福島第一原子力発電所 特定原子力施設に係る実施計画変更比較表（第Ⅱ章 2.5 汚染水処理設備等）

変 更 前	変 更 後	変 更 理 由																										
<p>2.5 汚染水処理設備等 2.5.1 基本設計</p> <p>(中略)</p> <p>2.5.1.5 主要な機器 2.5.1.5.1 汚染水処理設備、貯留設備（タンク等）及び関連設備（移送配管、移送ポンプ等）</p> <p>(中略)</p> <p>(4) 淡水化装置（逆浸透膜装置、蒸発濃縮装置） 淡水化装置は、滞留水を原子炉注水に再使用するため、滞留水に含まれる塩分を除去することを目的に、逆浸透膜装置、蒸発濃縮装置で構成する。 逆浸透膜装置は、5系列6台で構成し、水を通しイオンや塩類などの不純物は透過しない逆浸透膜の性質を利用して滞留水に含まれる塩分を除去し、処理済水と塩分が濃縮された廃水に分離する。また、蛇腹ハウスやテントハウス内に設置している逆浸透膜装置は、逆浸透膜を通さずに滞留水を濃縮廃水側へ送水する機能も有する。蒸発濃縮装置は3系列8台で構成し、逆浸透膜装置により塩分が濃縮された廃水を蒸気により蒸発濃縮（蒸留）する設備であるが、平成28年1月現在運用を停止している。また、各装置は装置の処理能力を確認するための試料を採取できる設備とする。 なお、<u>逆浸透膜装置のうち4号機タービン建屋2階に設置する逆浸透膜装置（以下、「建屋内RO」という。）</u>及びこれに付帯する機器を建屋内RO循環設備という。 淡水化装置は、複数の装置及び系統により多重性及び多様性を確保する。</p> <p>(中略)</p> <p>2.5.2 基本仕様 2.5.2.1 主要仕様 2.5.2.1.1 汚染水処理設備、貯留設備（タンク等）及び関連設備（移送配管、移送ポンプ等）</p> <p>(中略)</p> <p>(23) <u>濃縮処理水移送ポンプ（完成品）</u></p> <table border="1" data-bbox="178 1365 682 1470"> <tr><td>台数</td><td>2</td></tr> <tr><td>容量</td><td>50m³/h（1台あたり）</td></tr> <tr><td>揚程</td><td>75m</td></tr> </table> <p>(中略)</p> <p>(35) RO処理水貯槽 ※1</p> <table border="1" data-bbox="178 1596 682 1774"> <tr><td>合計容量（公称）</td><td>14,000m³</td></tr> <tr><td>基数</td><td>14基</td></tr> <tr><td>容量（単基）</td><td>1,000 m³ 以上／基

図-1 汚染水処理設備等の全体概要図 (2/2)

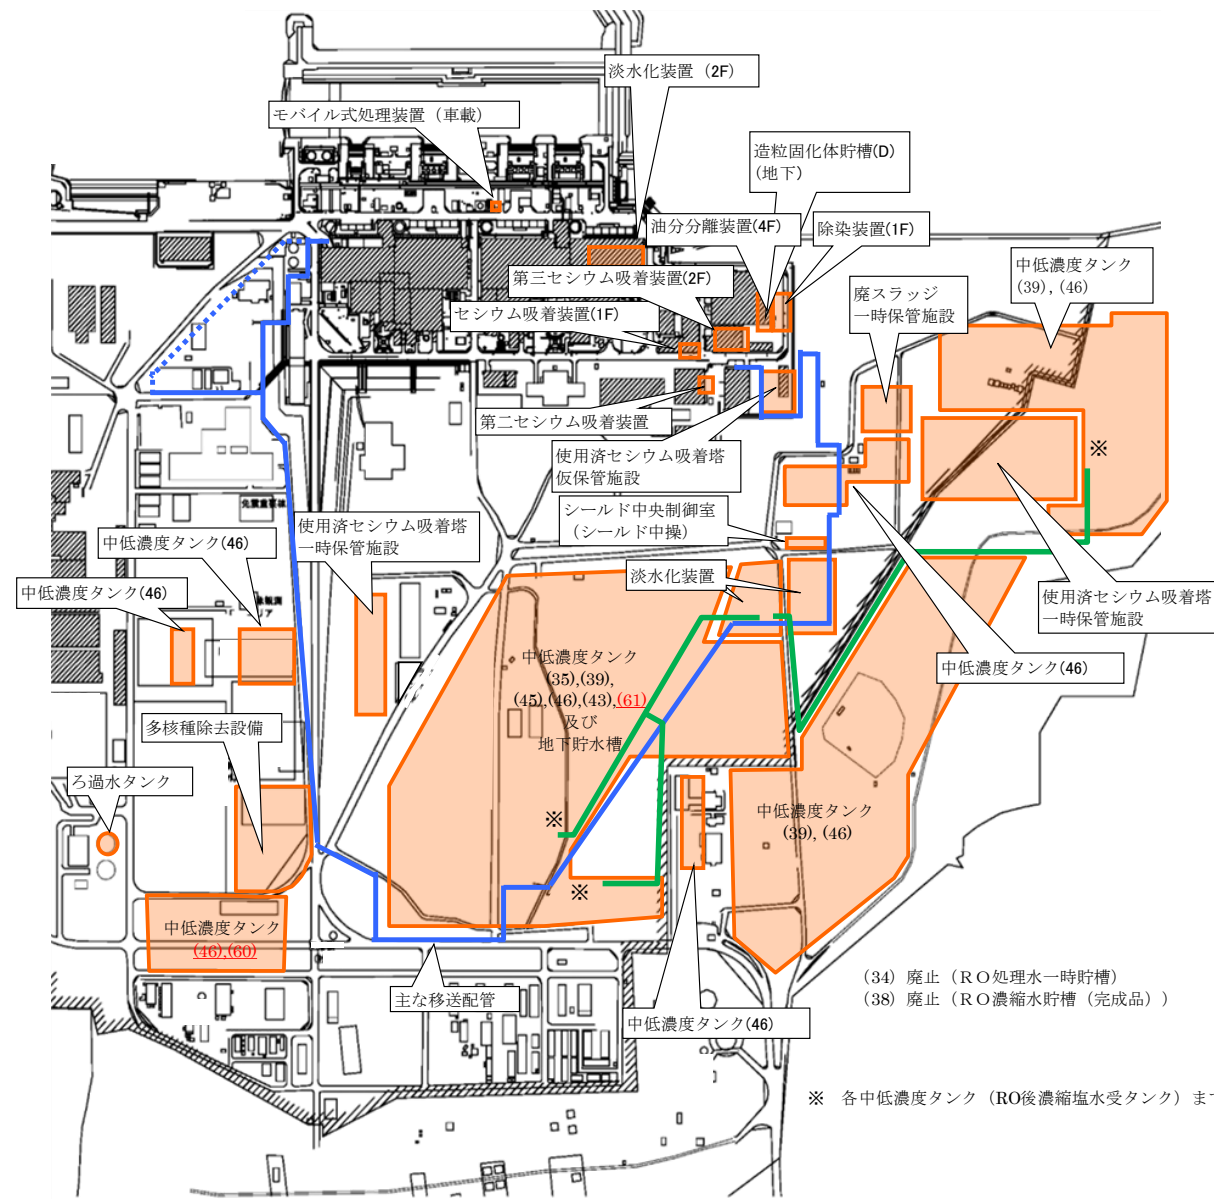
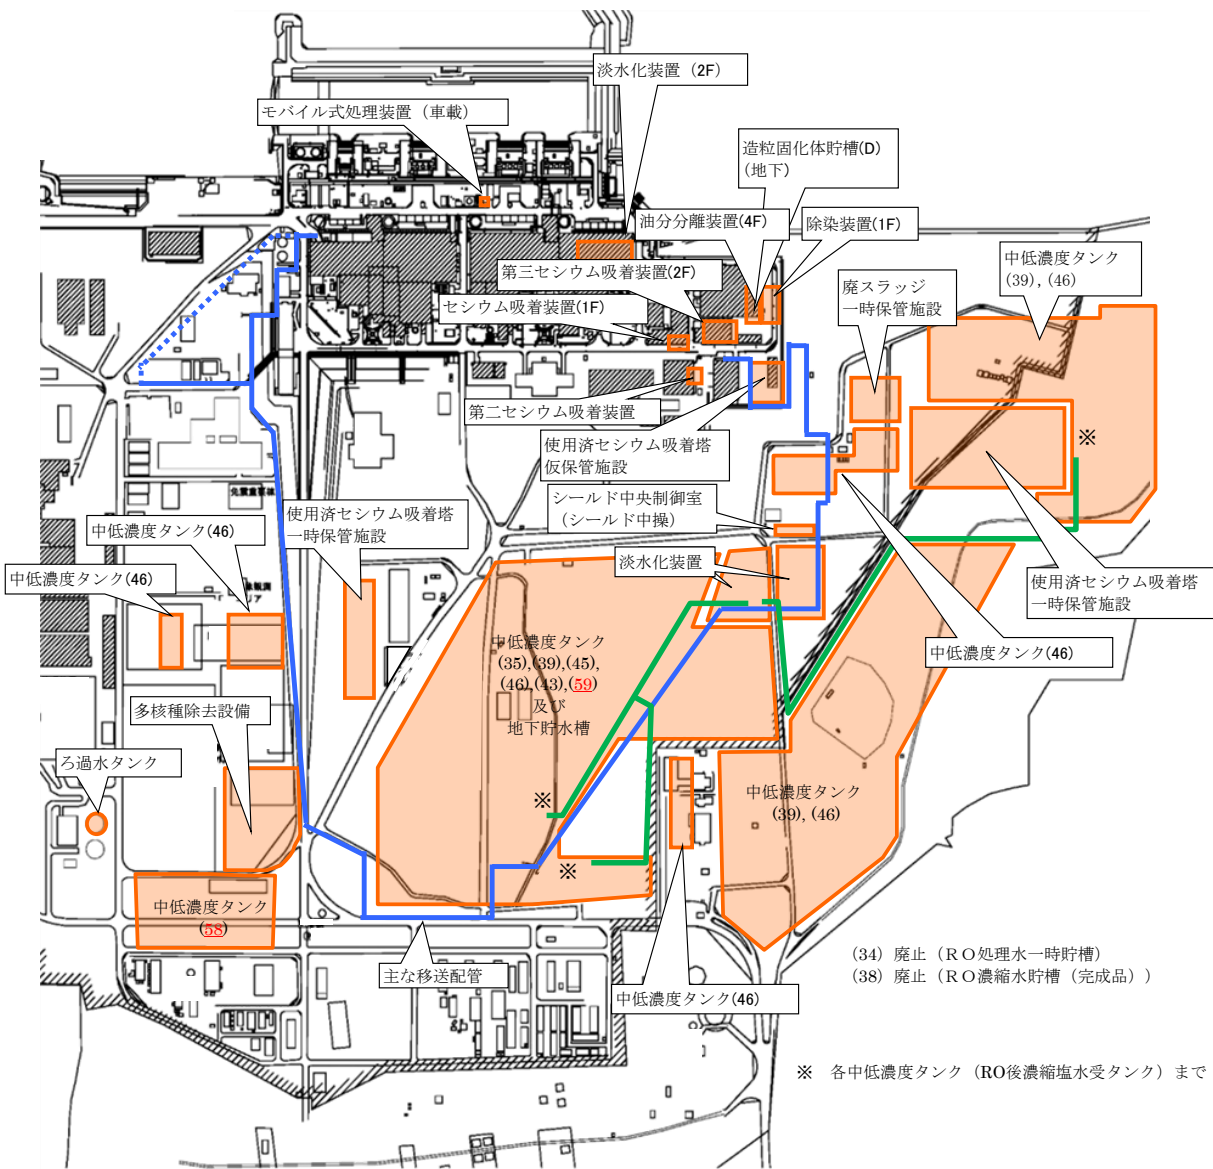
記載の適正化

図-3 処理装置 (セシウム吸着装置, 第二セシウム吸着装置, 第三セシウム吸着装置, 除染装置) の系統構成図

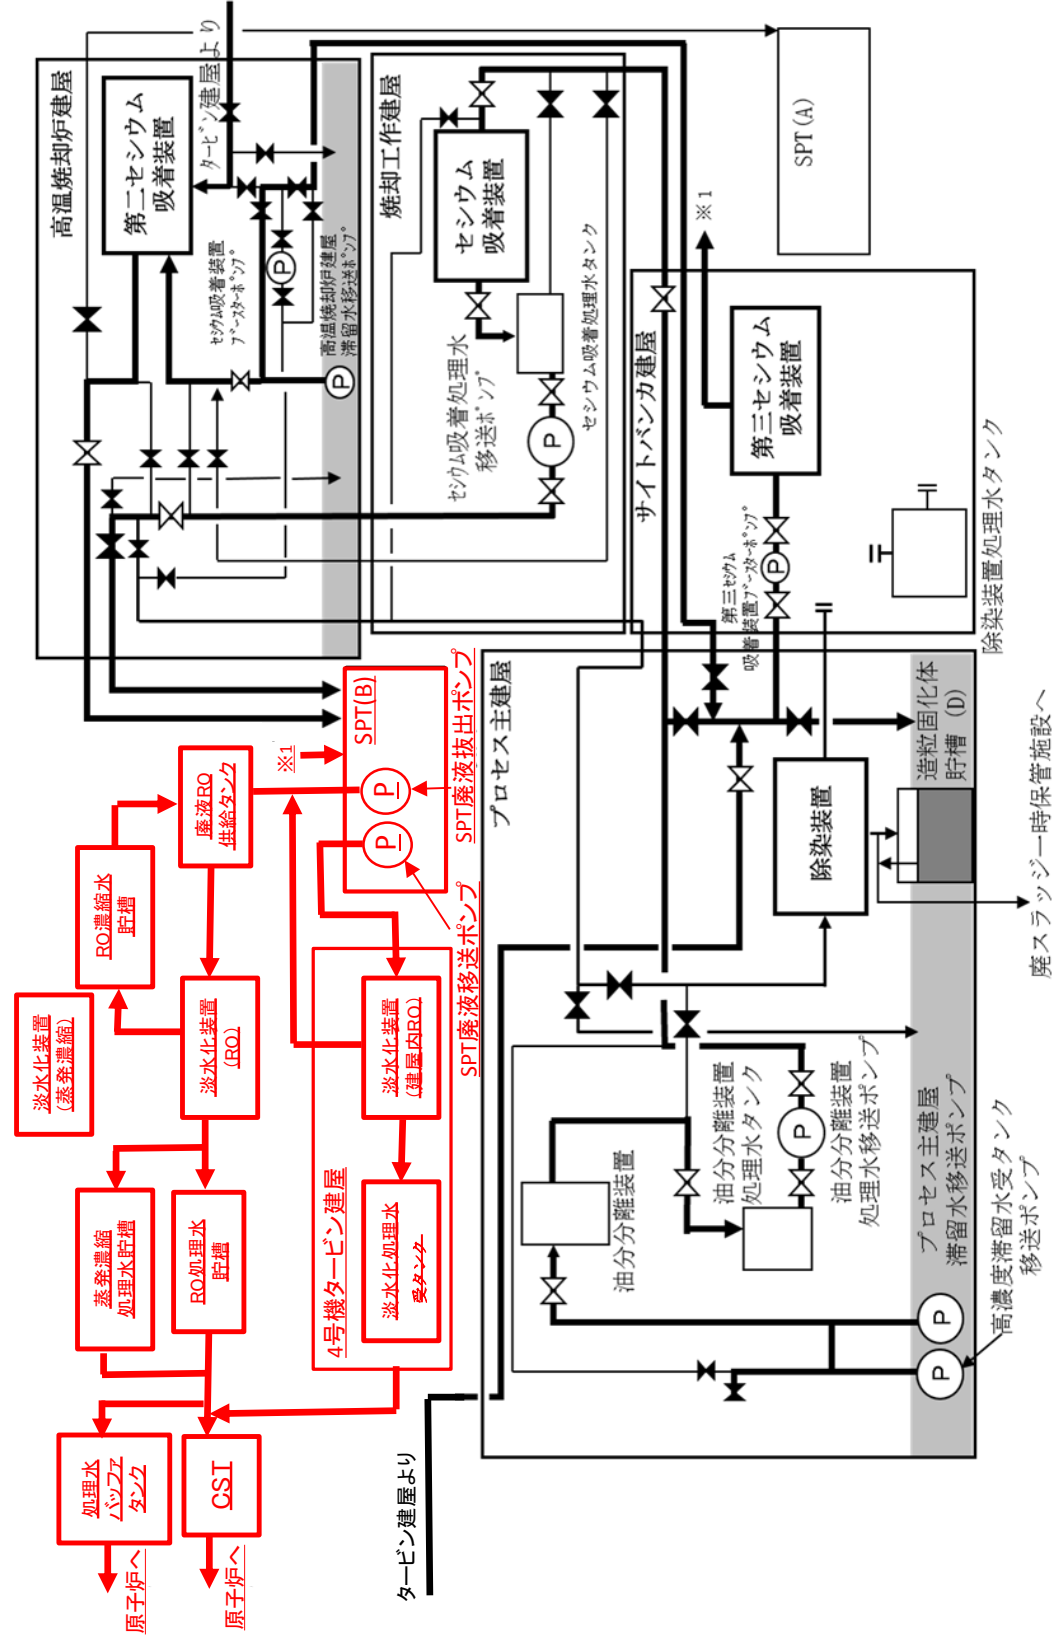
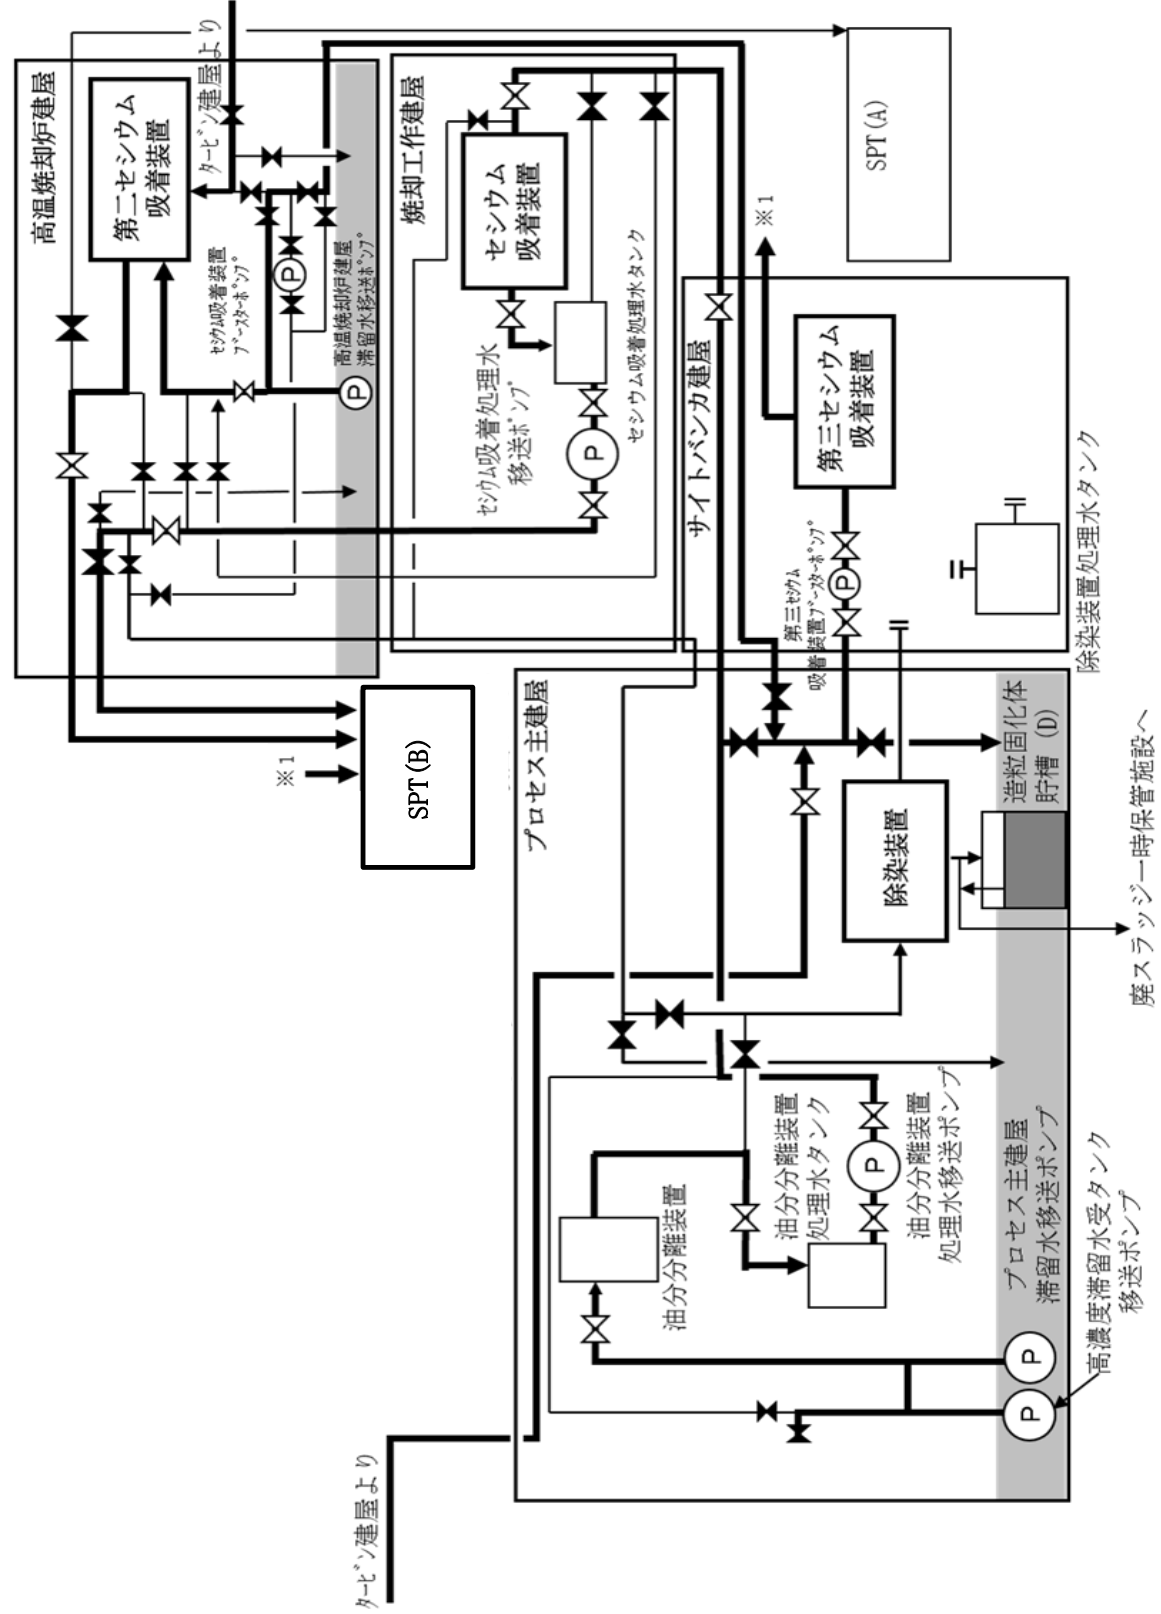
記載の適正化

図-8 淡水化装置(逆浸透膜装置)及び滞留水浄化設備の系統構成図(2/2)
(滞留水浄化設備の範囲について点線で示す。)

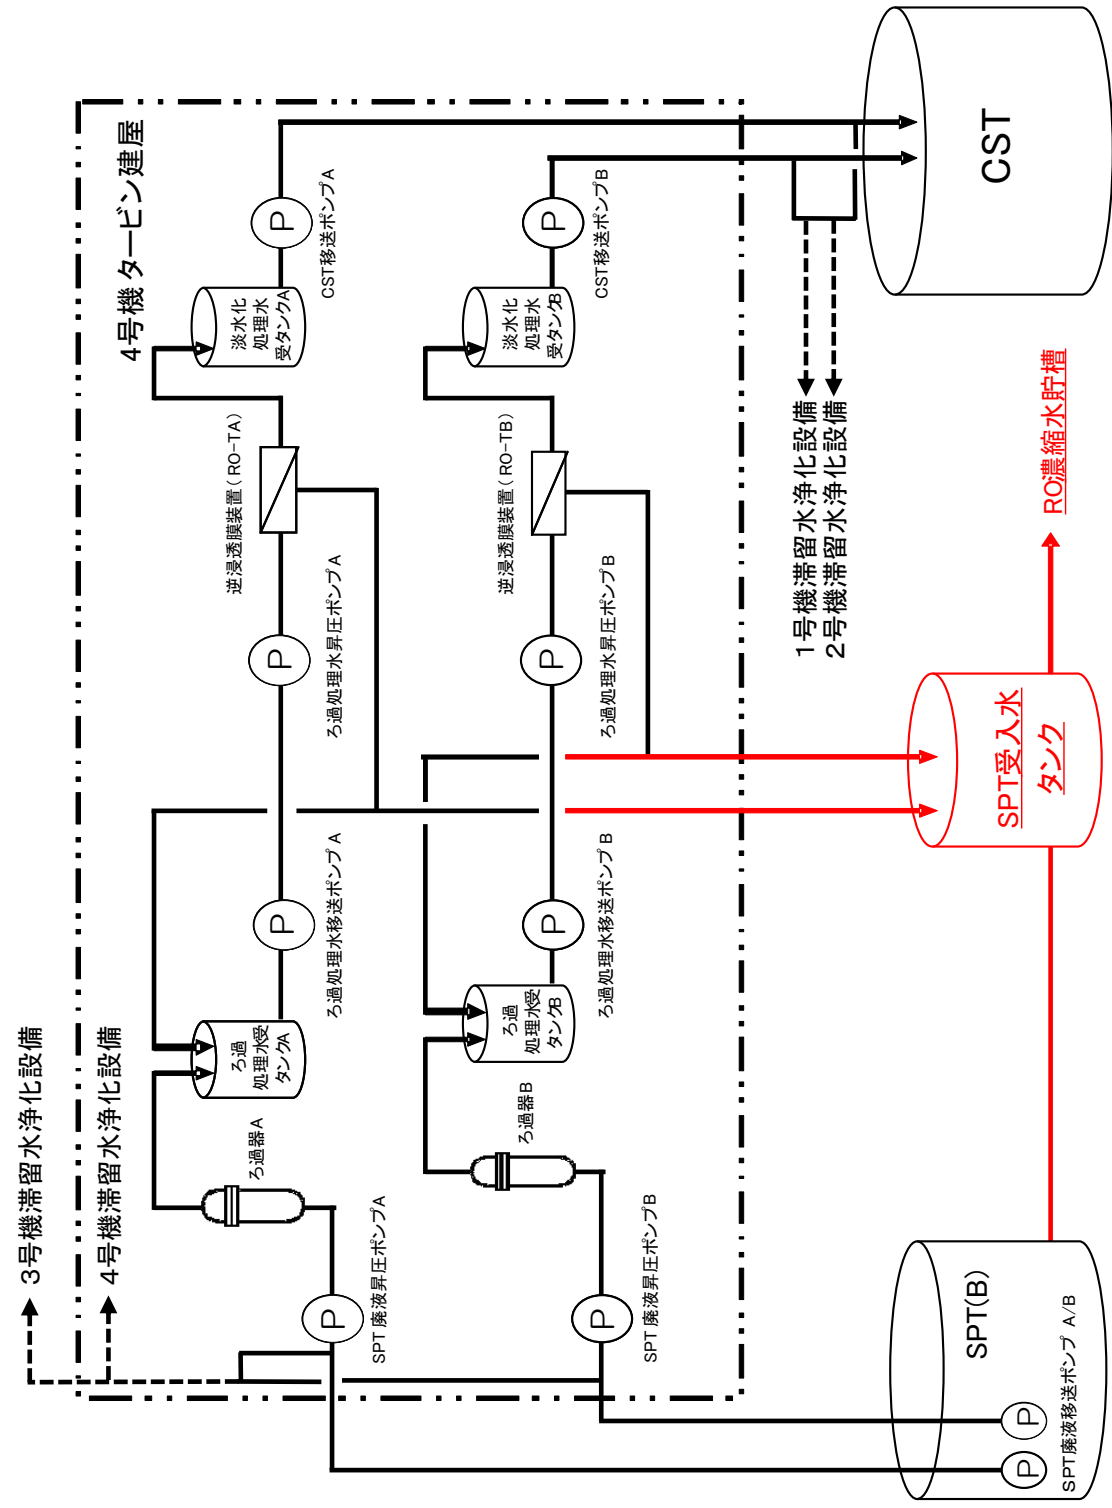
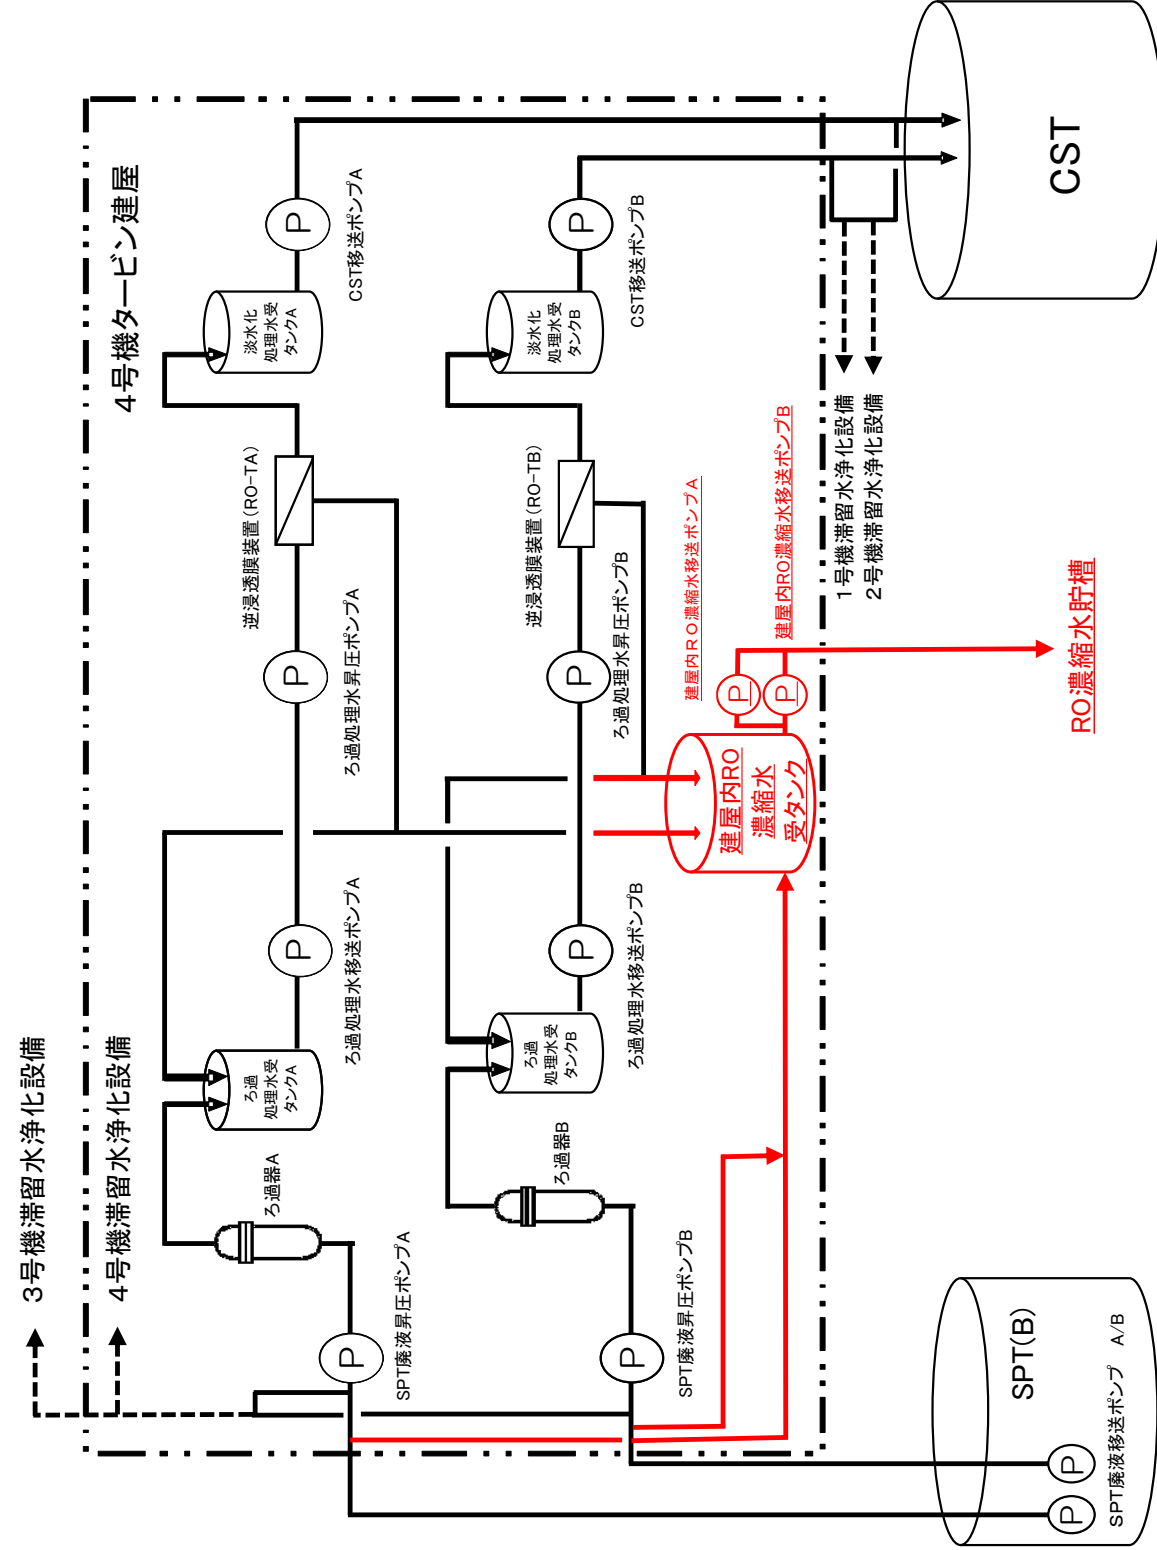
機器追加に伴う記載の見直し

図-2 建屋内RO濃縮水受タンクの漏えい拡大防止 堰配置図

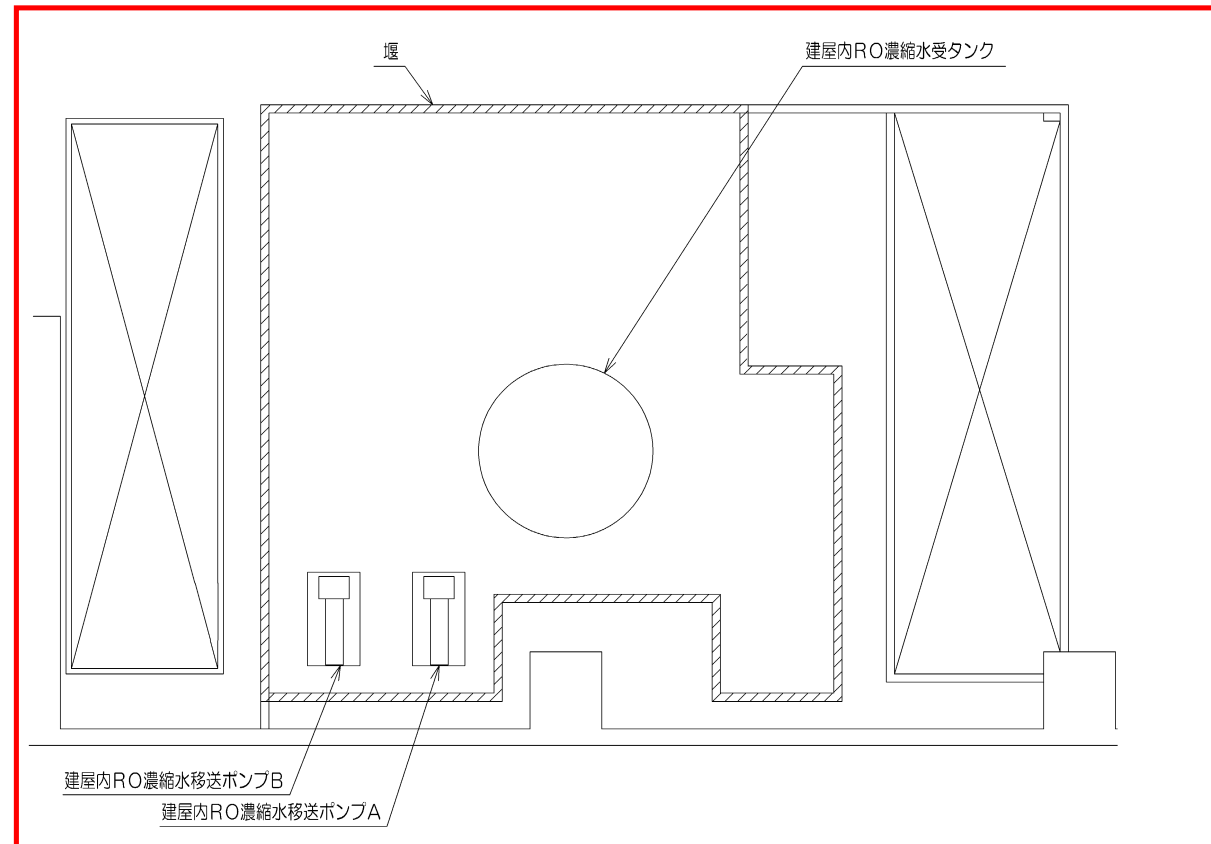
RO-1,2 廃止に伴う記載の見直し
